Změnový list číslo 102	
Identifikace akce	
Název akce:	Výstavba Multifunkční sportovní a kulturní haly v Brně
Číslo akce SMVS:	-
Objednatel:	I. Statutární město Brno II. ARENA BRNO, a. s. III. Brněnské komunikace a.s. IV. Teplárny Brno, a.s.
Zastoupen:	Objednatelem
Zhotovitel:	HOCHTIEF CZ a.s., Plzeňská 16/3217, 150 00 Praha 5
TDI:	-
Projektant:	Projektová dokumentace 1 - Arch.Design, s.r.o. a A PLUS a.s. Projektová dokumentace 2 - PK OSSENDORF s.r.o.
Předmět změnového listu	
Vytvoření nik v 1.NP	
Část díla dotčená změnovým listem	
SO 101 Hala ASŘ	
Popis změny, popis technického řešení	
Původní řešení dle smluvní (tendrové) dokumentace :	
Projektová dokumentace 1 s provedením nik neuvažuje.	
Nové řešení :	
V příčkách budou realizovány otvory, které budou vyplněny SDK konstrukcí zalícovanou s vnějším lícem zdíva (pohledy na zdívo jsou vnějším lícem). U každého takto vzniklého otvoru (nice) bude proveden překlad nad otvor, SDK předstěna, plocha bude 3,4 m2, 2x zaklopená SDK deskou, tl. 100 mm (dočasný otvor). Dle možností otvorů budou provedeny ve vnitřním prostoru nik 1x přisazená dvojzásuvka 230V na stěnu výtahu 250 cm nad zem a 1x přisazená dvojzásuvka Ethernet na stěnu výtahu 250

Západní část haly – pohledy a půdorysy

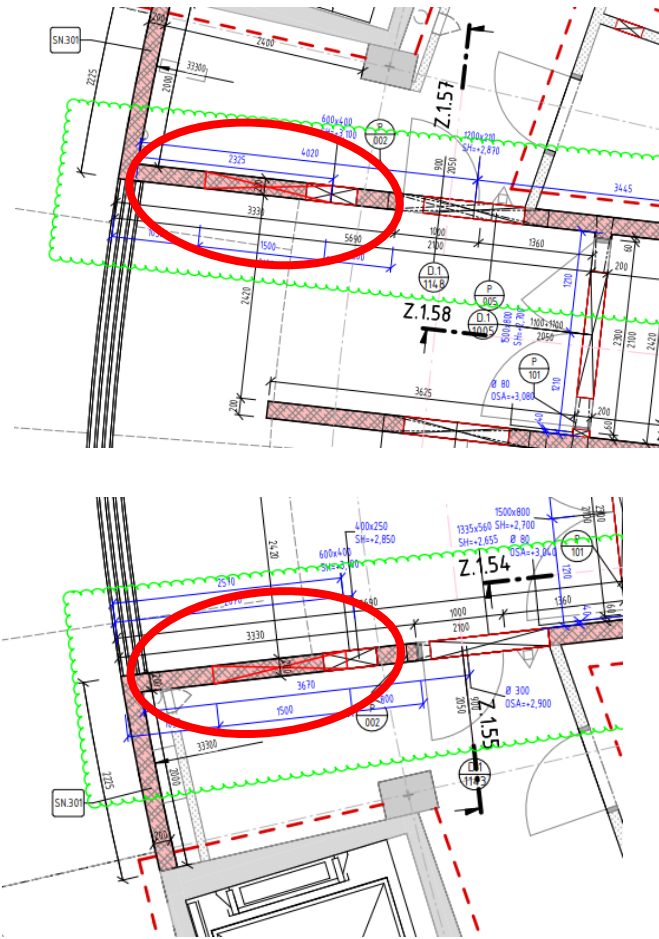
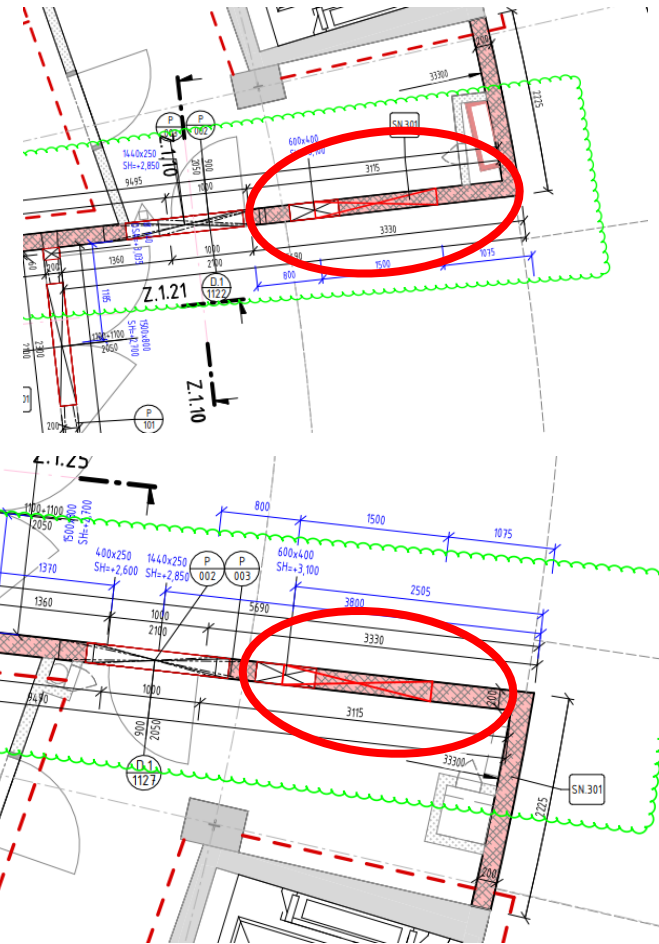
Předmětem změny je provedení úprav, které povedou k vytvoření možnosti vzniku nik - prostor pro bezobslužná zařízení (např. automat na nabíjení mobilů apod.). Vždy se jedná o prostory mezi výtahy a vstupy do hlediště, které jsou nyní nevyužité.

V příčkách budou realizovány otvory, které budou vyplněny sádkartonovou konstrukcí zalícovanou s vnějším lícem zdiva (pohledy na zdivo jsou vnějším lícem). Stabilita stěny byla posouzena statikem.

- Pro každý prostor:
- překlad nad otvor
 - SDK předstěna, plocha 3,4 m², 2x zaklopená SDK deskou, tl. 100 mm (dočasný záklop otvoru)

Umístění zásuvek silnoproud a slaboproud

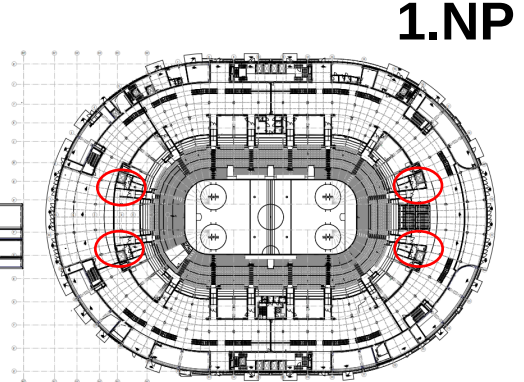
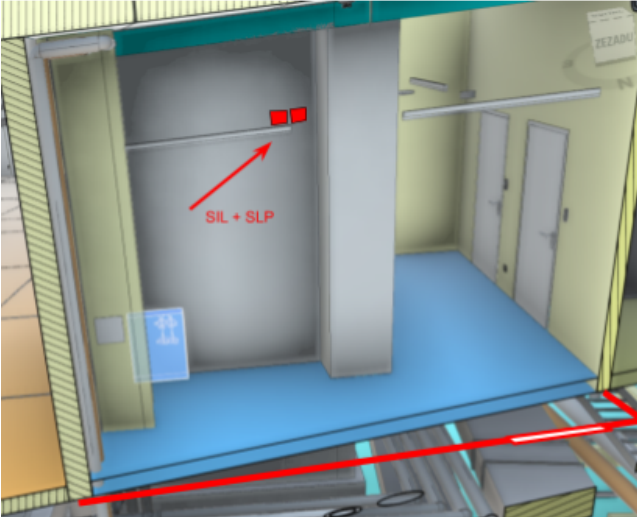
- Ve vnitřním prostoru dle možností provést změny v silnoproudu a slaboproudu (pro každý prostor):
- pro silnoproud – 1x přisazenou dvojzásuvku 230V na stěnu výtahu 250 cm nad zem
 - pro slaboproud 1x přisazenou dvojzásuvku Eth na stěnu výtahu 250 cm nad zem
